Město Strmilov – Rozšíření kanalizace a novostavba ČOV**ZMĚNA****02**

Posunutí ČS3**OBJEDNATEL:****Město Strmilov**

ZMĚNOVÝ LIST STAVBY

Stavba: Rozšíření kanalizace Strmilov - Změnový list 02 - změna umístění ČS3

Příloha č. 2b – PD nového řešení

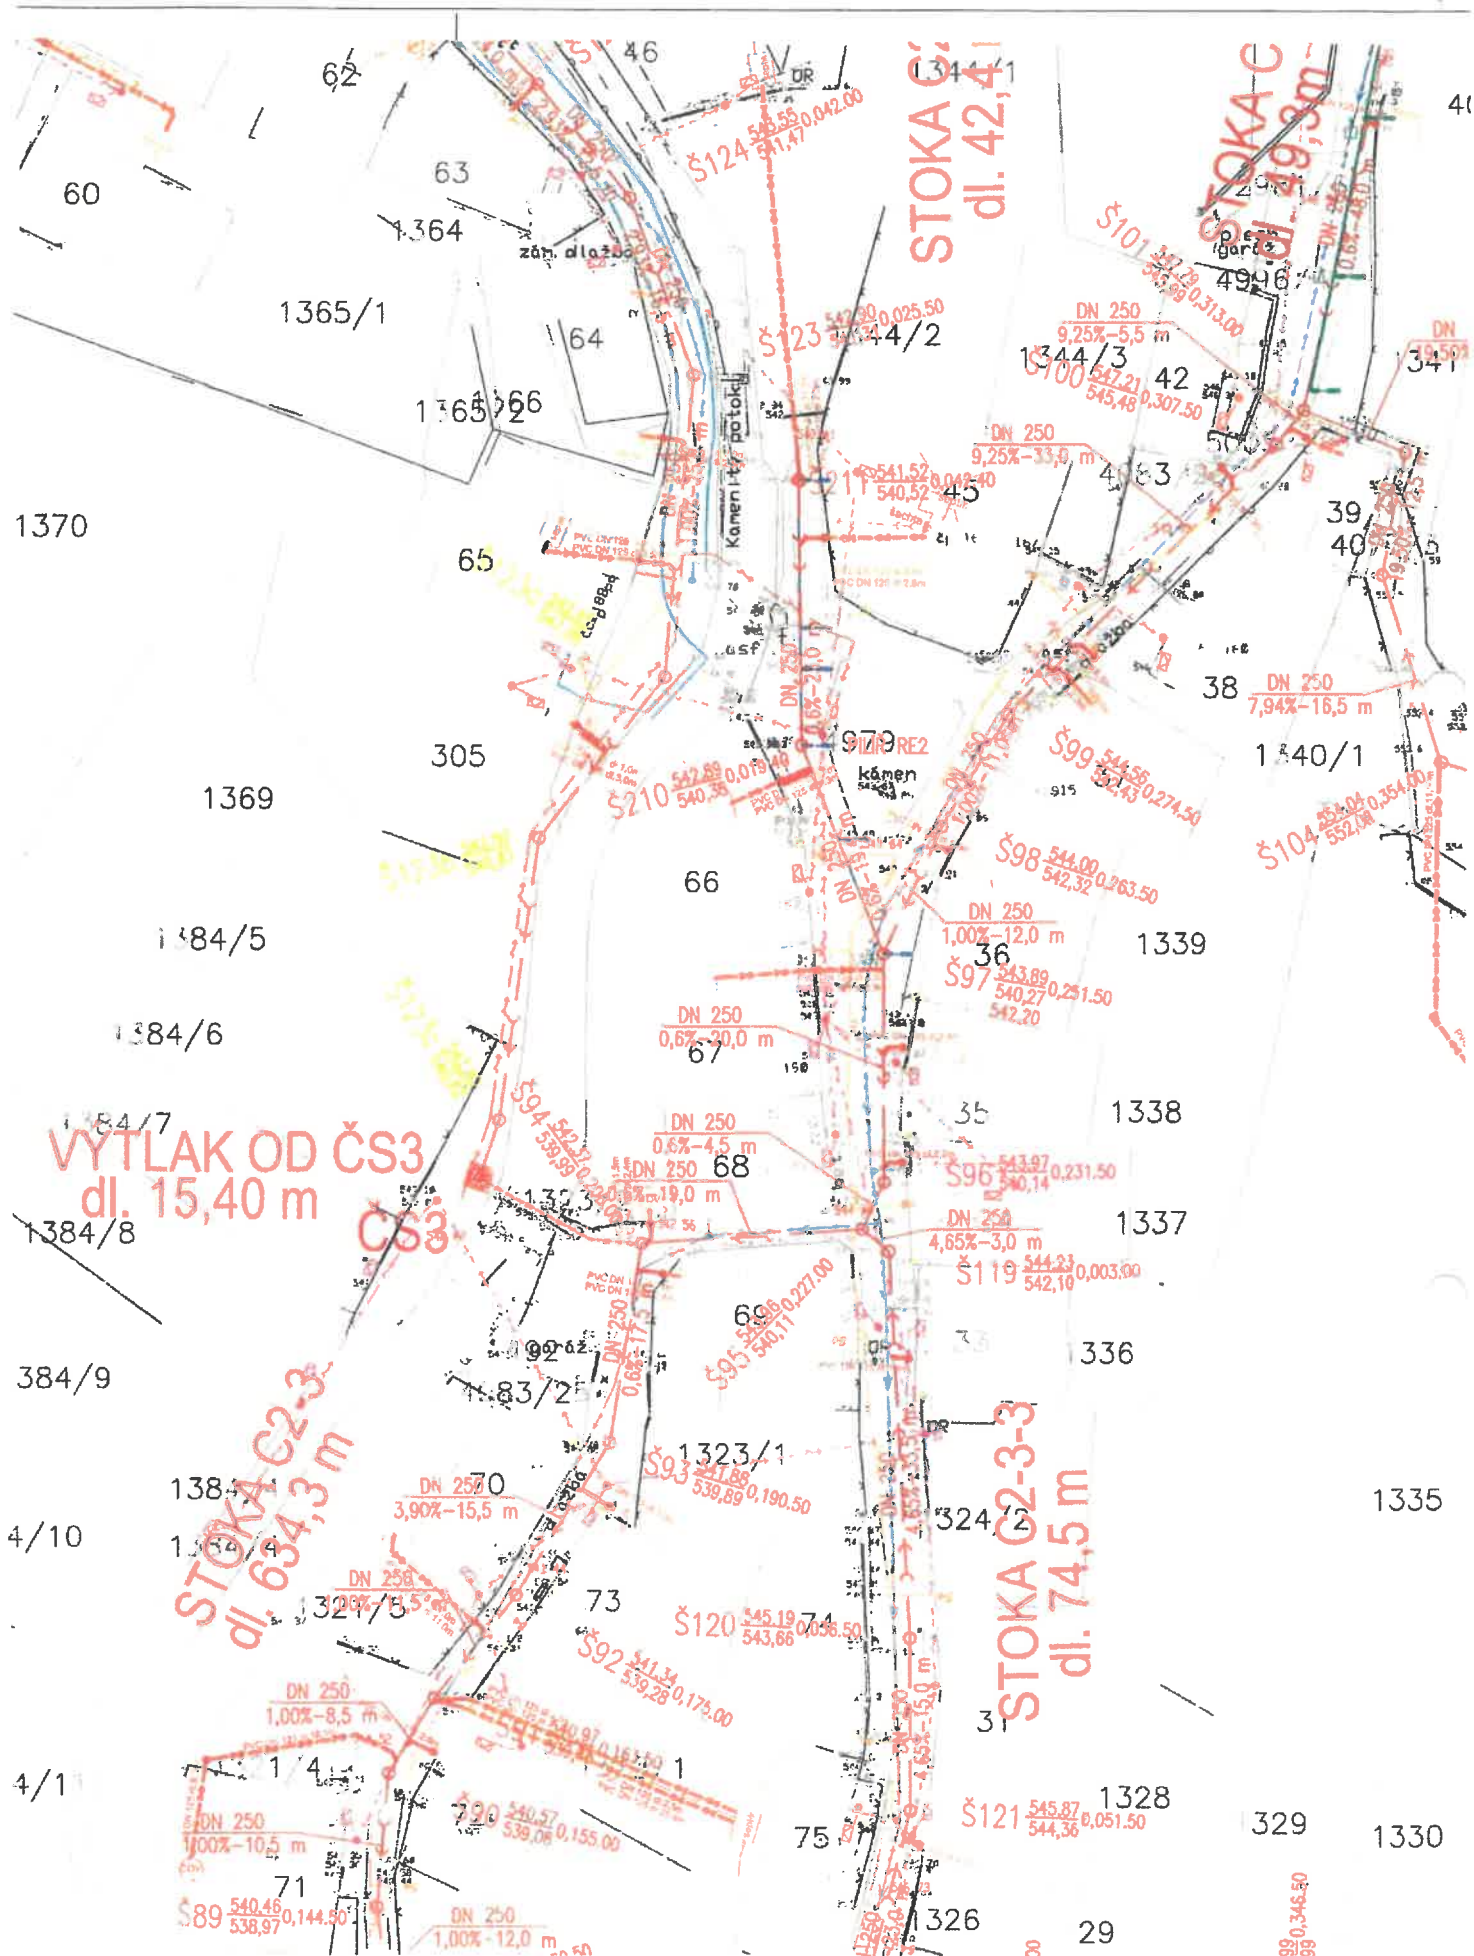
Při provádění kanalizační stoky C2-3-4 bylo zjištěno, že čerpací stanici ČS3 nebude možno umístit dle projektu. V místě, kde měla být čerpací stanice dle návrhu v projektu realizována, jsou velmi stísněné prostory, které by komplikovaly výkopové práce i následné osazování čerpací stanice. Navíc se toto místo nachází v těsné blízkosti sousedící stavby a přilehlého potoka s opěrnou zdí. Současně byla vznesena také námitka majitele dotčených pozemků p.č. 1369 a p.č.st. 305, který nesouhlasil s výkopovými pracemi na svém pozemku (zahradě).

Z výše uvedených důvodů byl odsouhlasen návrh na změnu PD, a to posunutí čerpací stanice ČS3 na místo, se kterým bylo již při tvorbě projektu také uvažováno. Tímto došlo nejen ke změně umístění ČS3, ale i ke zkrácení stoky C2-3-4 a zrušení šachet Š123a, Š123b a Š123c. Současně musí být provedena úprava čerpací stanice tak, aby byla pojízdná.
